南港中南段一小段  
737 等 2 筆地號大樓新建工程  
環境影響說明書變更內容對照表—  
變更審查結論

(定稿本)

開發單位：龍巖股份有限公司  
規劃單位：陳傳宗建築師事務所

審查結論公告日期：中華民國 110 年 4 月 15 日北市環綜字第 11060228533 號

龍巖股份有限公司 圖 C03-2 基地現況圖

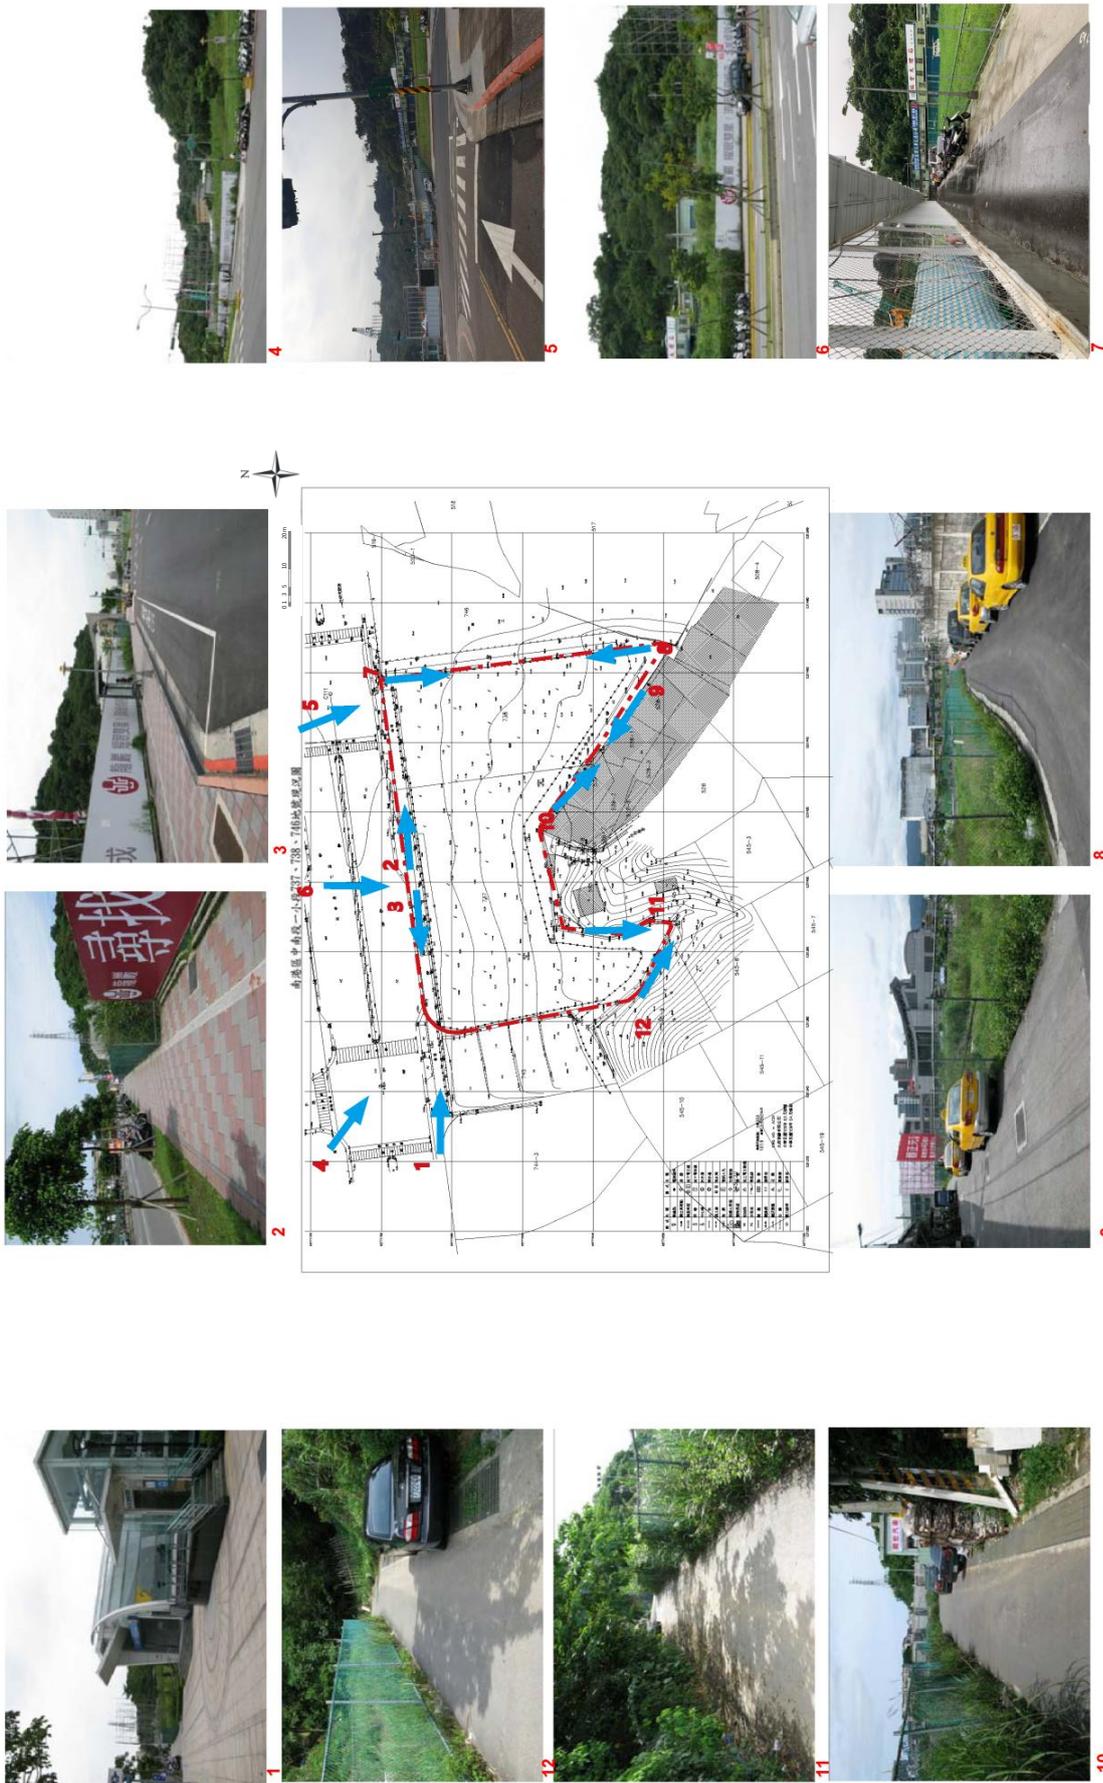
<p>細評估後因樓地板下降、工程不平衡土方比例上升且無有利於他案土方量，導致分數下降。</p> <ul style="list-style-type: none"> <li>● 室內環境：因辦公用途設計採用帷幕系統，導致音環境與綠建材等項目得分下降。</li> <li>● 水資源：因採用 2015 評估版本，故得分下降，但已達到本指標最高分。</li> <li>● 汙水垃圾改善：因採用 2015 評估版本，故得分下降，但已達到本指標最高分。</li> </ul>	
<p>七、 黃委員台生(發言摘要)：本案樓高其實沒問題，但車位這次變更增加 110 個汽車位、130 個機車位，都還是在原來的地下五層?地下層的配置為何?出入口是否不變?</p>	<p>本案目前設計與前次設計建築物用途不同，所需法定車位也不同，本次數量依據都市審議調整，法定汽車位 203 輛、法定機車位 305 輛、實設汽車位 300 輛、實設機車位 322 輛，分佈設置於本案地下五層，地下層配置詳圖 C00-6~C00-10，出入口與前次設計相同於忠孝東路七段設置一處(詳圖 C00-1 與圖 C00-2)。</p>	<p>PG. A03-7~A03-16 詳圖 A03-1~A03-10</p>
<p>八、 康委員世芳：</p> <ol style="list-style-type: none"> <li>1. 本案因「開發行為應實施環境影響評估細目及範圍認定標準」於 107 年 4 月 11 日修正，依規定免實施環境影響評估。</li> <li>2. 開發單位承諾持續執行環說書第八章環境保護對策。</li> <li>3. 同意變更內容。</li> </ol>	<p>敬悉。</p>	
<p>九、 王委員三中：P3-3，圖</p>	<p>地形圖過舊，已修正於第三章。</p>	<p>PG. C03-3</p>

<p>3-2 地形圖請開發單位再檢視是否過舊或有誤，忠孝東路七段上並無加油站(全國加油站)，鐵路早已地下化，目前為市民大道七段。</p>		<p>詳圖 C03-2</p>
<p>十、 董委員娟鳴(書面意見):應針對原環評綠建築評估指標中，對部分項目應仍有努力空間(如保水指標仍有進步空間)，予以修正內容。</p>	<p>本案未來仍取得綠建築標章，本次取得黃金級標章是因建築物用途不同，前次為旅館，本次為商辦大樓，評分標準亦不同。另評估版本更新，由 2012 年改為 2015 版，該指標基準較為嚴格導致得分下降。詳細內容可參考表 C00-1：</p> <ul style="list-style-type: none"> <li>● 基地保水：前次無鑽探報告暫以黏土層評估、但實際鑽探報告結果本案地下水小於 1m，故基地保水指標評估僅得 1.5 分，得分下降。</li> <li>● 外殼耗能：因旅館與辦公外殼耗能基準值不同，導致得分下降。</li> <li>● 空調節能：因旅館與辦公空調系統有差異性，前次設計空間分割較小，所以比本次設計空調可調配時數與節能方式較多。</li> <li>● 廢棄物減量：本次設計經詳細評估後因樓地板下降、工程不平衡土方比例上升且無有利於他案土方量，導致分數下降。</li> <li>● 室內環境：因辦公用途設計採用帷幕系統，導致音環境與綠建材等項目得分下降。</li> <li>● 水資源：因採用 2015 評估版本，故得分下降，但已達到</li> </ul>	<p>PG. A03-6 詳表 A03-1</p>

P3-3，圖3-2地形圖請開發單位再檢視是否過舊或有誤，忠孝東路七段上並無加油站(全國加油站)，鐵路早已地下化，目前為市民大道七段。

表 A03-1 綠建築評定得分比較

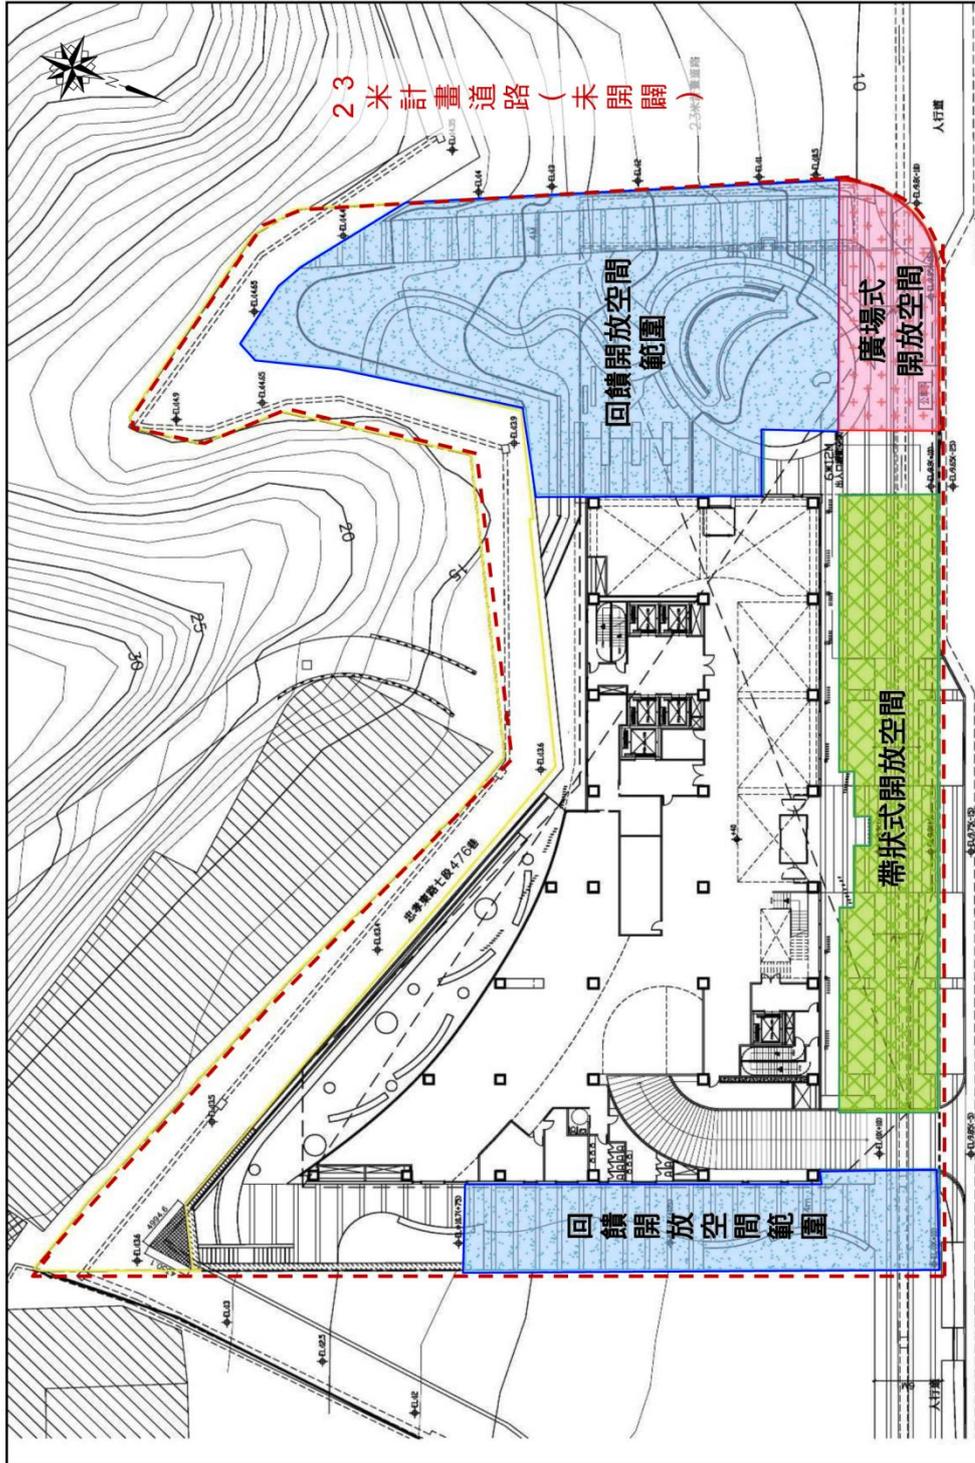
請補充說明本案未來是否仍會取得綠建築標章？並請補充本次擬取得黃金級標章和原環評結論要求的鑽石級之差異。

應針對原環評綠建築評估指標中，對部分項目應仍有努力空間(如保水指標仍有進步空間)，予以修正內容。

告修正審查結論。		
四、 陳委員起鳳：同意變更。且本案已承諾持續執行原環說書之環境保護對策。	敬悉。	
五、 顏委員秀慧： 1. 本案因法定修正申請變更。 2. 書件 P5.2~5-11 承諾持續辦理事項，請確實執行。	本案後續開發行為可能涉及之環境影響因子，皆將遵照各環保法規（空氣污染防治法及施行細則、空氣品質標準、水污染防治法及施行細則、放流水標準、廢棄物清理法及施行細則、噪音管制法及施行細則、噪音管制標準、環境噪音量標準等）、建築技術規則、都市設計審議等辦理。	
六、 李委員培芬：請補充說明本案未來是否仍會取得綠建築標章？並請補充本次擬取得黃金級標章和原環評結論要求的鑽石級之差異。	<p>本案未來仍取得綠建築標章，本次取得黃金級標章是因建築物用途不同，前次為旅館，本次為商辦大樓，評分標準亦不同。另評估版本更新，由 2012 年改為 2015 版，該指標基準較為嚴格導致得分下降。詳細內容可參考表 C00-1：</p> <ul style="list-style-type: none"> <li>● 基地保水：前次無鑽探報告暫以黏土層評估、但實際鑽探報告結果本案地下水小於 1m，故基地保水指標評估僅得 1.5 分，得分下降。</li> <li>● 外殼耗能：因旅館與辦公外殼耗能基準值不同，導致得分下降。</li> <li>● 空調節能：因旅館與辦公空調系統有差異性，前次設計空間分割較小，所以比本次設計空調可調配時數與節能方式較多。</li> <li>● 廢棄物減量：本次設計經詳</li> </ul>	PG. A03-6 詳表 A03-1
